## **Treść zapytań wraz z odpowiedziami Zmiana treści SIWZ**

Prezydent Miasta Lublin informuje, że w postępowaniu na budowę Parku przy ul. Zawilcowej w Lublinie – zadanie inwestycyjne współfinansowane w ramach Programu Operacyjnego Infrastruktura i Środowisko 2014-2020 wpłynęły zapytania dotyczące następujących kwestii:

## PRZEKRÓJ c-c

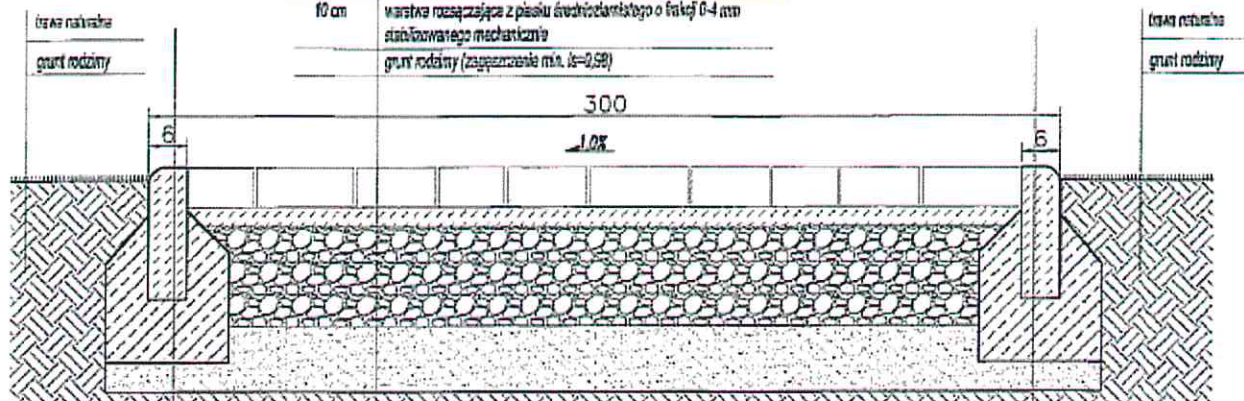
Prosimy o uzupełnienie przedmiaru robót o pozycję dotyczącą wykonania podbudowy z kruszywa łamanego 0/31,5 mm grubości 15 pod nawierzchnią projektowanego chodnika.

Przedmiar jest tylko dokumentem pomocniczym. Wykonawca powinien wycenić wszystkie roboty objęte projektem i specyfikacją. Koszt podbudowy z kruszywa łamanego należy uwzględnić w punkcie 4 tabeli elementów robót „Ciągi pieszce wraz z placem wypoczynkowym. Podbudowa pod chodniki”
